Radicado: RE-05463-2024

RESOLUCIÓN No.

POR MEDIO DEL CUAL SE NIEGA UN PERMISO DE VERTIMIENTOS Y SE ADOPTAN OTRAS DISPOSICIONES

7. Que a través del Informe técnico N° **IT-08675-2024** del 18 de diciembre del 2024, se evaluó los radicados anteriormente mencionados generándose las siguientes observaciones y conclusiones, las cuales son parte integral del presente acto, en el cual, se estableció lo siguiente:

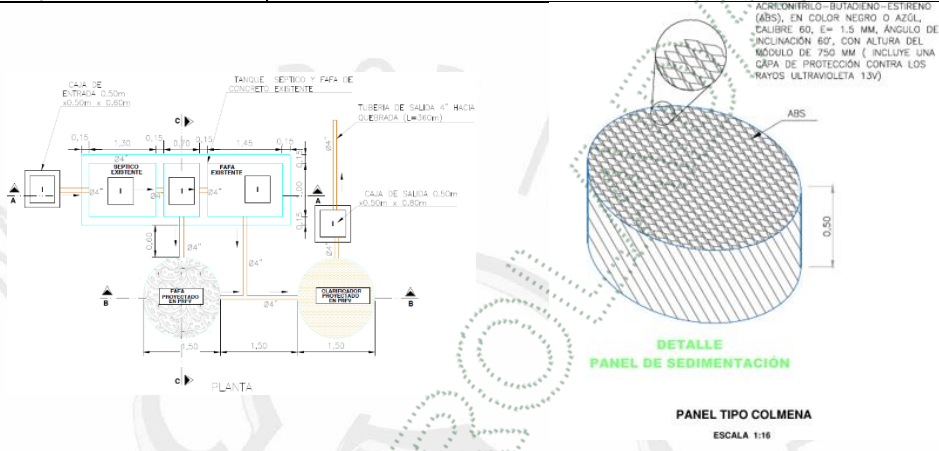
Revisión de los STARD 1 y 2 frente al RAS:

Trampa de grasas: artículo 49 Resolución 799/2021			Observación
Las trampas de grasa deben localizarse lo más cerca posible de la fuente de agua residual con grasas (generalmente la cocina), y aguas arriba del tanque séptico o de cualquier otra unidad que requiera este dispositivo, para prevenir problemas de obstrucción, adherencias, acumulaciones en las unidades de tratamiento y malos olores.			Cumple.

1. El volumen de la trampa de grasa se calculará para un período de retención mínimo de 2,5 minutos.			Cumple.
2. La relación largo-ancho del área superficial de la trampa de grasa deberá estar comprendida entre 1:1 a 3:1, dependiendo de su geometría.			Cumple.

3. La profundidad útil deberá ser acorde con el volumen calculado partiendo de una altura útil mínima de 0,35 m.			Cumple.
Tanque séptico: artículo 50 Resolución 799/2021			Observación

1. El tiempo de retención hidráulica debe estar entre 12 a 24 horas.			Cumple.
2. Para tanques sépticos rectangulares, la relación entre el largo-ancho será como mínimo de 2:1 y como máximo de 5:1. Cuando se utilicen otras formas geométricas, deberá justificarse el diseño hidráulico correspondiente.			Cumple.

3. El tanque séptico deberá constar como mínimo de dos cámaras; el volumen de la primera cámara deberá ser igual a 2/3 del total del volumen.			Cumple.
Volumen útil (m³)	Profundidad útil mínima (m)	Profundidad útil máxima (m)	Valores de referencia
Hasta 6	1,2	2,2	
De 6 a 10	1,5	2,5	
Más de 10	1,8	2,8

5. Se debe diseñar de tal manera que se facilite su inspección y mantenimiento.	Cumple.
6. Se debe contar con un dispositivo para la evacuación de gases.	Cumple.

7. Debe ubicarse aguas abajo de cualquier pozo o manantial destinado al abastecimiento de agua para consumo humano.	Cumple.
Parágrafo 1°. Cuando los tanques sépticos sean utilizados en sistemas individuales de saneamiento, deberán ir acompañados de una trampa de grasas al inicio del tren de tratamiento y un filtro anaeróbico. En caso de ser necesario se deberá implementar un sistema de tratamiento complementario.	Cumple.
Parágrafo 2°. Para el caso de tanques sépticos prefabricados, estos deben estar fabricados a partir de materiales con propiedades de resistencia química, de acuerdo con lo establecido en la Resolución 501 del 2017 o aquella que la modifique o sustituya. Así mismo deben tomarse precauciones cuando el nivel freático sea alto, para evitar que el tanque pueda flotar o ser desplazado cuando esté vacío.	Cumple.
FAFA: artículo 175 Resolución 330/2017	Observación
Los Fafa se construyen como una cámara anexa al final del pozo séptico o como una cámara independiente	Cumple.

El lecho filtrante podrá estar constituido por un lecho en grava, con un volumen de 0.02 a 0.04m³, por cada 0.1 m³/día de aguas residuales domésticas que se van a tratar; también será posible emplear material filtrante plástico, utilizando la mitad del volumen anterior.	Cumple.

En virtud de lo anterior, se evidencia que los diseños de los sistemas de tratamiento instalado y propuesto cumplen, de manera general, con los criterios establecidos en el RAS (2017 y 2021).
